## **Übersicht und Synopse**

**der Stellungnahmen zum Entwurf des Regionalen  
Raumordnungsprogramms 2012 (RROP)  
einschl. Abwägung und Beschlussvorschlag**

## Inhaltsverzeichnis der Zusammenstellung der eingegangenen Stellungnahmen und der Synopse einsch. Abwägung und Beschlussvorschlag

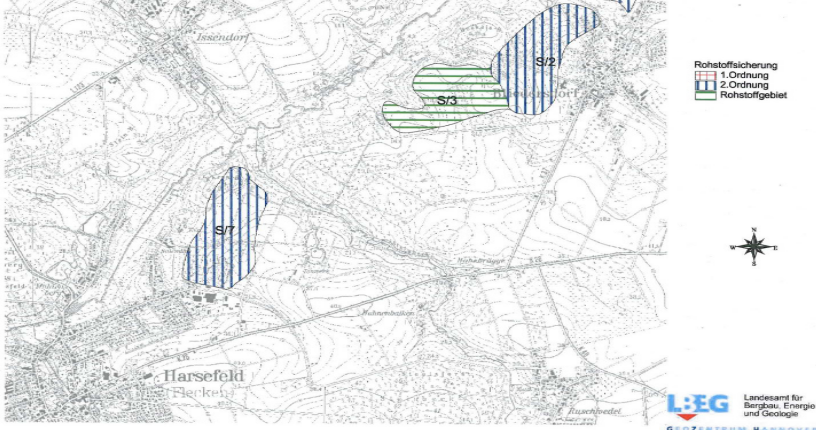
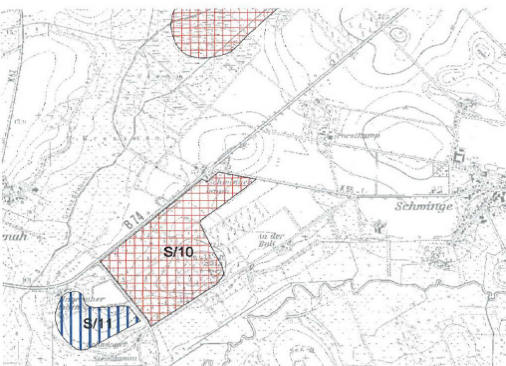
46.	Kreis Dithmarschen		
47.	<p><b>Kreis Pinneberg vom 05.07.2012</b></p> <p>mit Schreiben vom 11. April 2012 haben Sie um Stellungnahme zu dem Entwurf des Regionalen Raumordnungsprogramm 2012 gebeten. Gerne komme ich dieser Bitte nach und übersende Ihnen hiermit die fachliche Stellungnahme des Kreises Pinneberg.</p> <p>Nach Einbindung der Fachämter in unserem Hause kann ich Ihnen mitteilen, dass gegen die im Regionalen Raumordnungsprogramm 2012 dargestellten Aktualisierungen und Änderungen keine Bedenken bestehen. Grundsätzlich begrüßen wir die Aussagen unter Ziffer 1.2. zur Intensivierung der regionalen kooperativen Zusammenarbeit mit den kommunalen Gebietskörperschaften und den norddeutschen Ländern, insbesondere innerhalb der Metropolregion Hamburg. In diesem Kontext sind eine verbesserte Hafenkooperation an der Unterelbe, eine gemeinsame Interessensvertretung beim Ausbau der A 20 und die weitere Unterstützung des trilateralen Leitprojektes der Metropolregion Hamburg „Maritime Landschaft Unterelbe“ erwähnenswert.</p> <p>In diesem Zusammenhang möchte ich noch darauf hinweisen, dass die Kreise Pinneberg, Steinburg, Dithmarschen und Nordfriesland, die Industrie- und Handelskammern zu Kiel und Flensburg sowie die Wirtschaftsförderungsgesellschaften der Kreise ein regionales Entwicklungskonzept erarbeitet haben. Im Mittelpunkt der Untersuchungen standen die ökonomischen Entwicklungschancen, die sich aus dem Bau der A 20 mit einer festen Elbquerung für die Unterelbe und Westküste ergeben könnten. Den Abschlussbericht können Sie unter <a href="http://www.rek-a23-b5.de">www.rek-a23-b5.de</a> einsehen.</p>		<p>Die Hinweise und Anregungen werden zur Kenntnis genommen.</p>

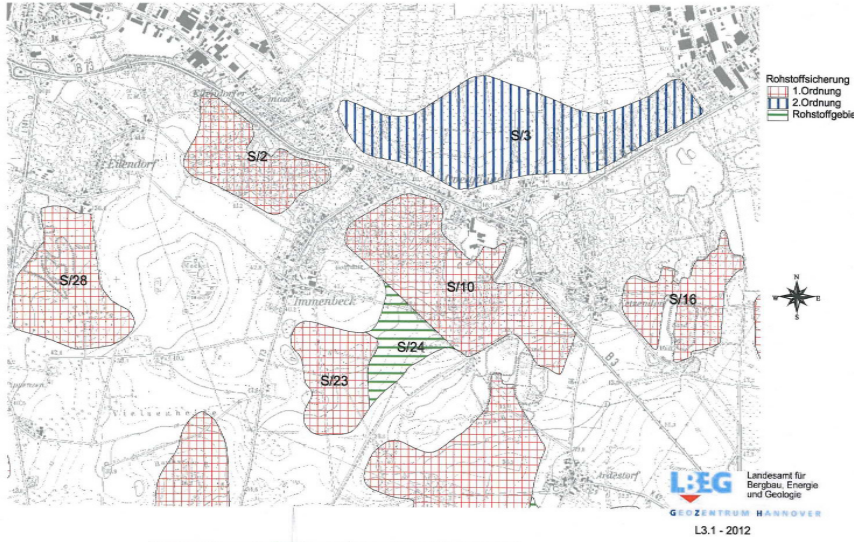
<p>mit Schreiben vom 11.04.2012 haben Sie uns um Stellungnahme zu dem o. g. Verfahren gebeten. Nach der Beteiligung der Fachämter bei uns im Hause kann ich Ihnen mitteilen, dass gegen die dargestellten Aktualisierungen und Planänderungen seitens des Kreises Steinburg <u>keine Bedenken</u> bestehen.</p> <p>Der Kreis Steinburg begrüßt die Aussagen unter Ziffer 1.2, die regionale kooperative Zusammenarbeit mit den kommunalen Gebietskörperschaften in der Metropolregion Hamburg zu intensivieren. Zu erwähnen sind hier u. a. die wirtschaftlichen Chancen durch eine verbesserte Hafenkooperation im Untereelberaum, die Bündelung und Vertretung gemeinsamer Interessen gegenüber dem Bund beim Ausbau der A20 sowie die weitere Förderung der Regionalkooperation „Maritime Landschaft Untereelbe“ als trilaterales Leitprojekt der Metropolregion Hamburg (Ziffer 1.3).</p> <p>In dem Zusammenhang möchte ich noch darauf hinweisen, dass die Kreise Steinburg, Pinneberg, Dithmarschen und Nordfriesland, die Industrie- und Handelskammer zu Kiel und Flensburg sowie die Wirtschaftsförderungsgesellschaften der Kreise mit Hilfe von externen Experten ein regionales Entwicklungskonzept erarbeitet haben. Im Mittelpunkt der Untersuchungen standen die wirtschaftlichen Entwicklungschancen, die sich aus dem Bau der A 20 mit fester Elbquerung für die Westküstenregion ergeben. Den Abschlußbericht können Sie unter <a href="http://www.rek-a23-b5.de">www.rek-a23-b5.de</a> einsehen.</p>

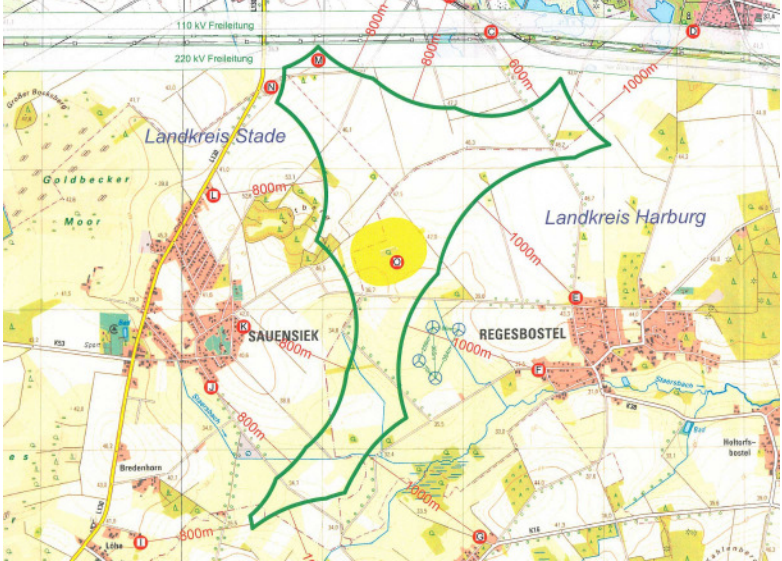
Die im südliche Teil des Vorranggebietes im Bebauungsplan festgelegten Standorte für Windenergieanlagen sind nach den örtlichen Gegebenheiten zu überprüfen.

Ziel der Überprüfung und Neuabgrenzung der Vorranggebiete Windenergienutzung ist die Konzentration auf kleinere Flächen, bei weniger Anlagen und einer höheren Nennleistung.

Aufgrund der Streichung der vorgesehenen Gebiete in Engelschoff und Dollern wird nicht auf die östlich Fläche verzichtet und sie in das Vorranggebiet einbezogen (s. a. lfd. Nr. 8 und 64)

Dem Antrag wird entsprechend zugestimmt.

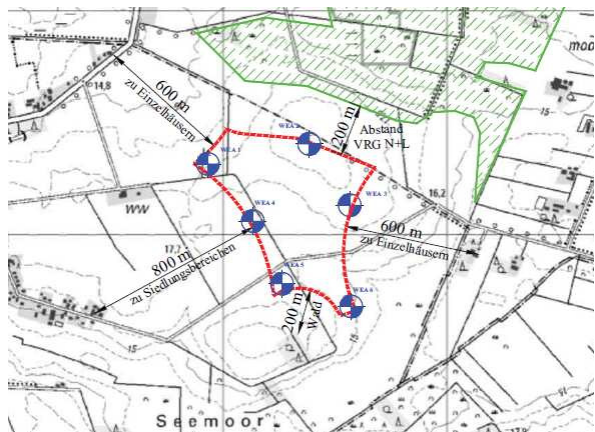
<p>mit dem geänderten Entwurf zum RROP 2012 wird Nordkehdingen von einem Erholungsgebiet mit einer offenen Landschaft zu einem Industriegebiet mit vorherrschenden Maisflächen und WKA herabgestuft, was sich auf die demografische Entwicklung und den Tourismus der Region negativ auswirken wird. Ist das so gewollt?</p> <p>Insbesondere geht es bei dieser Einwendung um die vom LK Stade und LK Cuxhaven neu ausgewiesenen Vorrangflächen Oederquart-Wetterdeich bzw. Geversdorf/Oberndorf, wo bisher noch keine WKA und nicht, wie im RROP Entwurf 2012 angegeben, 5 WKA stehen.</p> <p>Die Abstände dieses neu ausgewiesenen Vorranggebiets zu den Anwohnern liegen weit unter der niedersächsischen Empfehlung von 2004, obwohl die Höhe der WKA inzwischen 200 m erreichen. Da auch der Abstand zwischen dem Windpark Oederquart und dem neu ausgewiesenen Windpark Oederquart/Wetterdeich auf 4 km verkürzt ist, kommt es bei Sichtbeziehungen zu deutlichen Überlagerungen, verstärkt durch 200 m hohe WKA.</p> <p>Gilt weiterhin die Aussage im RROP 2004, dass Anlagen über 150 m Gesamthöhe im Landkreis Stade auf Grund der Empfindlichkeit raumordnerisch unzulässig sind?</p> <p>Als Nachbar von den geplanten WKA auf dem vom Landkreis Stade und Cuxhaven ausgewiesenen Vorranggebiet Oederquart-Wetterdeich und Geversdorf /Oberndorf befürchten wir, dass das Nachbar schützende Gebot der Rücksichtnahme nicht hinreichend Beachtung finden kann.</p> <p>Beim Betrieb der WKA treten Impulstöne und Einzeltöne auf, die noch in einer Entfernung von 3-5 km wahrzunehmen sind und ein hohes Störungspotential für konzentriertes Arbeiten oder für den Wunsch nach Entspannung haben. Diese Art der periodischen Lärmimmission ist unabhängig von der Lautstärke, wohl aber abhängig von der Anzahl der WKA. Außerdem ist eine kumulierte Ausbreitung von Infraschallwellen in - vom Emittenten gesehen - weiter entfernt gelegene Bereiche zu befürchten, so dass es dort zur Reizung von Sinneszellen der Gleichgewichtsorgane mit negativen Auswirkungen auf die Gesundheit kommen kann. Liegen zur Einhaltung der Dauer des ertragbaren periodischen Schattenschlages Berechnungen für Ausschaltzeiten von 200m hohen WKA für diesen Standort vor? Wo werden die hörbaren Schallimmissionen, die je nach Windstärke und Windrichtung variieren und kumulieren können, gemessen?</p> <p>Weitere erhebliche Nachteile löst der Bau von WKA bei uns als Besitzer von einem Wohngrundstück aus, denn einige der WKA mit 200 m Höhe werden mit einem Blick in vollem Umfang erfasst, zumal diese vorgesehene Fläche eine offene Landschaft ist. Außerdem werden voraussichtlich die WKA in Oederquart und Balje zu sehen sein. Liegen Sichtbarkeitsanalysen für die aktuellen Planungen vor? The Shard London 310 m Höhe, ein einzelner Tower, nicht Dutzende.</p> <p>Da mehrere WKA im Sichtbereich liegen - Norden, Westen, Osten -, führt dieses automatisch zu einer Wertminderung des Eigentums. Gleicht der LK Stade oder das Finanzamt diesen Wertverlust aus ? Oder werden alle geschädigten Anlieger gesundheitlich und finanziell ruiniert?</p> <p>Welche Maßnahmen werden zum Schutz der Greifvögel, der rastenden Vögel und Fledermausarten ergriffen? Welche Baumaßnahmen z.B. Ausbau des Wetterdeiches oder Brückenbau über den Neuenseer Schleusenfleth oder neue Straßen sind geplant?</p>	<p>2004 und ist eine Empfehlung an die Regionalplanung. Diese Empfehlung wird grundsätzlich berücksichtigt, wenn auch der Abstand tlw. unterschritten wird um Potenzialflächen nutzen zu können.</p> <p>Nach den Vorschriften des NROG sind die benachbarten Träger der Regionalplanung (Landkreise) im Verfahren zu beteiligen. Dies erfolgt sowohl am Anfang (Bekanntmachung der allgemeinen Planungsabsicht) als auch im Beteiligungsverfahren. Die Stellungnahmen sind anschließend zu erörtern. Detaillierte Untersuchungen auf der Grundlage tatsächlich geplanter Anlagen und einer vorgesehenen Anlagen-aufstellung können erst in den nachfolgenden Plan- oder Genehmigungsverfahren erfolgen.</p>

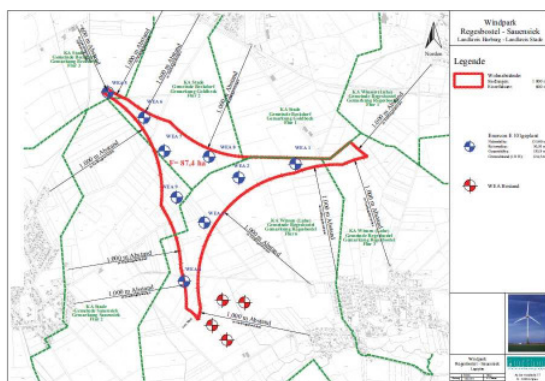
<p>Der von der Kreisverwaltung am 13.05.2011 für die westliche Vorrangfläche im RROR erstellte Entwurf ist nicht zu beanstanden und ermöglicht ein späteres sinnvolles Repowering. Wie von der Kreisverwaltung vorgeschlagen, haben wir mit der Erstellung eines Repoweringgesamtkonzeptes damit ein Planungsbüro beauftragt. Das Ergebnis vom 24.06.2011 liegt der Gemeinde Ahlerstedt und dem Landkreis Stade vor.</p> <p>Die Gemeinde Ahlerstedt hält es bis heute nicht für nötig, darüber zu befinden und betreibt Vorteilsnahme für Großinvestoren mit ruinösen Folgen für die Bürger und die Gemeinde Ahlerstedt. Es werden die Planungen eines Großinvestors für Ottendorf in den Gremien der Gemeinde Ahlerstedt im Hauruckverfahren im Nachhinein umgesetzt. Dies ist nicht üblich bei einer Windparkplanung.</p> <p>Es geht diesem Großinvestor nicht um Repowering, sondern um den Bau von WEA auf einer Erweiterungsfläche. Die Vorgaben des Landkreises besagen, in der Regel sollen Windparks maximal 20 Anlagen nicht überschreiten. Schon heute und so bleibt es noch lange, ist diese Zahl um 20 % überschritten. Es sollte so verfahren werden, wie bei der Erweiterung des Windparks Ahrenswohld-Wohnste. Die Erweiterung wurde bei der Aufstellung des Rotenburger RROP 2005 erst zurückgestellt und zwei Jahre später aufgenommen, nachdem die Machbarkeit der Bebauung vorlag.</p> <p>In Ottendorf sollte Repowering und evtl. mögliche Erweiterung zeitgleich erfolgen um Behinderungen zu vermeiden. Erst wenn ein Repowering ansteht, sollten dann im Nachhinein neue geprüfte geeignete Flächen im RROP aufgenommen werden.</p> <p>Die Verschiebung der windhöfigen Fläche in westlicher Richtung in die Twisteniederung erfolgt in ein ökologisch wertvolles Gebiet der Region. Allein schon der Rast- und Brutplatz der dortigen sehr menschen-scheuen Kraniche unterstreicht dies.</p> <p>Einen Freibrief für potentielle zusätzliche windhöfige Flächen sollte es zum heutigen Zeitpunkt auch in Ottendorf nicht geben. Um Fehlentscheidungen wie in der Vergangenheit gehabt in der Zukunft zu vermeiden, wie die sachlich nicht zu begründende aber politisch gewollte Festlegung im RROP 2004 einer niedrigen Gesamthöhe von max. 100 m für den Windpark Ottendorf.</p>	<p>Die Hinweise werden zur Kenntnis genommen. Um die vorhandenen Potenzialflächen optimal zu nutzen wird auf eine Begrenzung der Maximalanzahl verzichtet (vgl. lfd. Nr.: 109).</p>	<p>Die Hinweise werden zur Kenntnis genommen.</p>

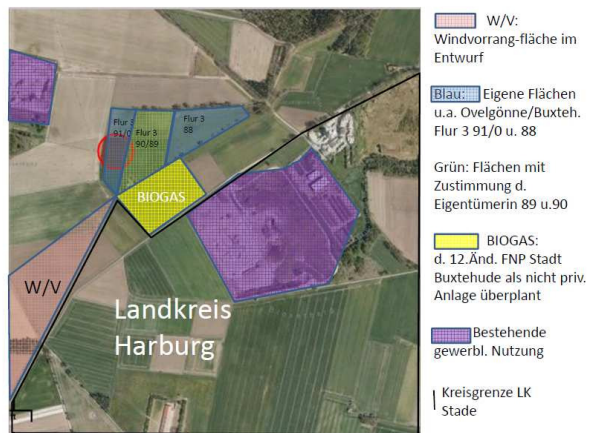
In der näheren Umgebung existieren 5 Vorranggebiete „Sand“ sowie ein Abfallwirtschaftsbetrieb, des Weiteren in der unmittelbaren Umgebung 2 Vorranggebiete „Windenergienutzung.“

Namens und im Auftrag des Mandanten beantragen wir,

**die oben genannten Flurstücke mit in das Vorranggebiet „Windenergienutzung“ aufzunehmen.**
